CONTRALORÍA GENERAL DE LA REPÚBLICA

INFORME FINAL

“VERIFICACIÓN TÉCNICA IN SITU de Obras Públicas encaradas por la Municipalidad de 3 de Mayo, Dpto. de Caazapá, con fondos del FONACIDE (Ley 4758/12), y Royalties (Ley 3984/10), correspondiente al primer y segundo cuatrimestre del Ejercicio 2016”.

**CGR/DGCOP/VTIS/3deMayo/01/18
Febrero/2018**

Foto 7

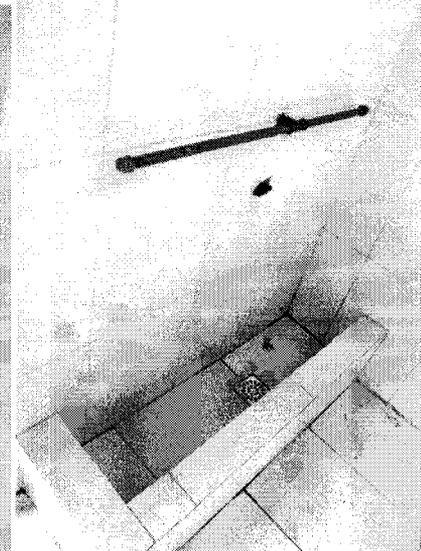
Fotos 5 y 6: Las canillas de los lavatorios de ambos baños se encuentran averiadas.
Foto 7: Se colocó mingitorio corrido en sustitución de los individuales requerido en las EETT.

Foto 8

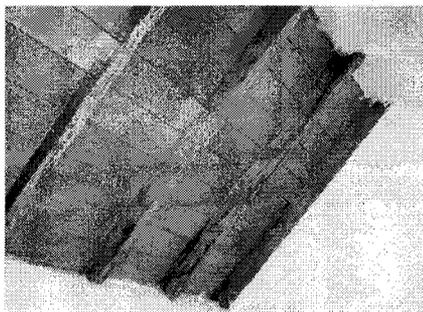
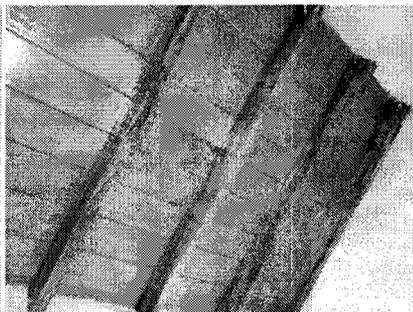
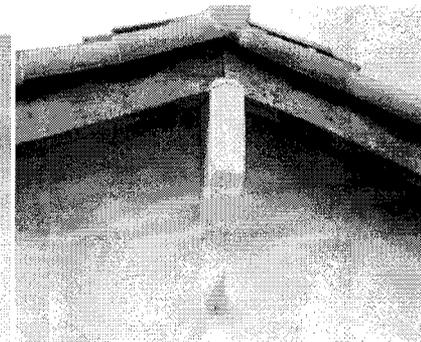
Fotos 8, 9 y 10: El maderamen del techo presenta defectos como grietas y manchas. No cuentan con planchuelas en la unión de los tirantes, como se establecen en las EETT.

Foto 11

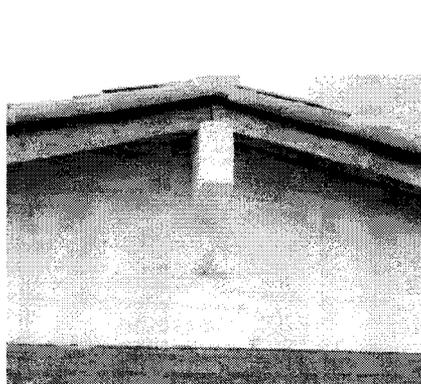
Fotos 11 y 12: Instalación de artefactos de iluminación de bajo consumo en sustitución de los tubos fluorescentes requeridos en las EETT.

Foto 17

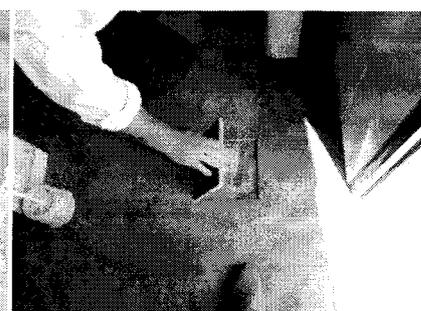
Foto 17: Las diagonales de las baldosas no son paralelas a las paredes de elevación, como establecen las EETT, baldosas sueltas.

Foto 18

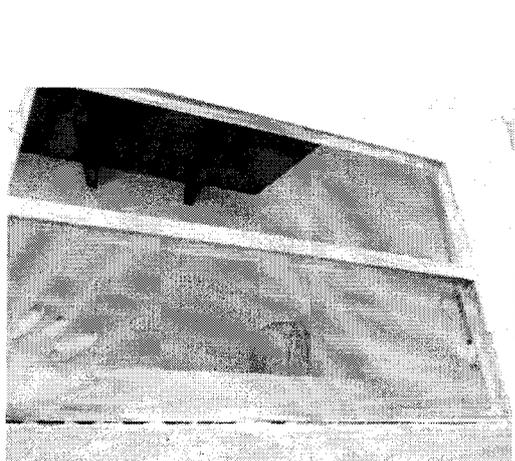
Foto 18: Falta la colocación de vidrios de los balancines.

Foto 33

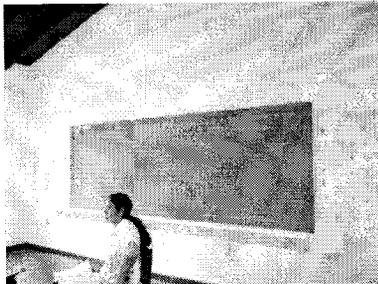
Foto 33: Pizarrón ejecutado sin portatizas.

Foto 44

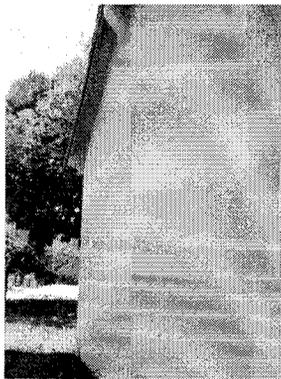
Fotos 44 y 45: Falta de uniformidad en la ejecución pintura exterior, paredes manchadas.
Foto 46: Falta la ejecución de los capiteles de HºAº en los pilares de la galería.
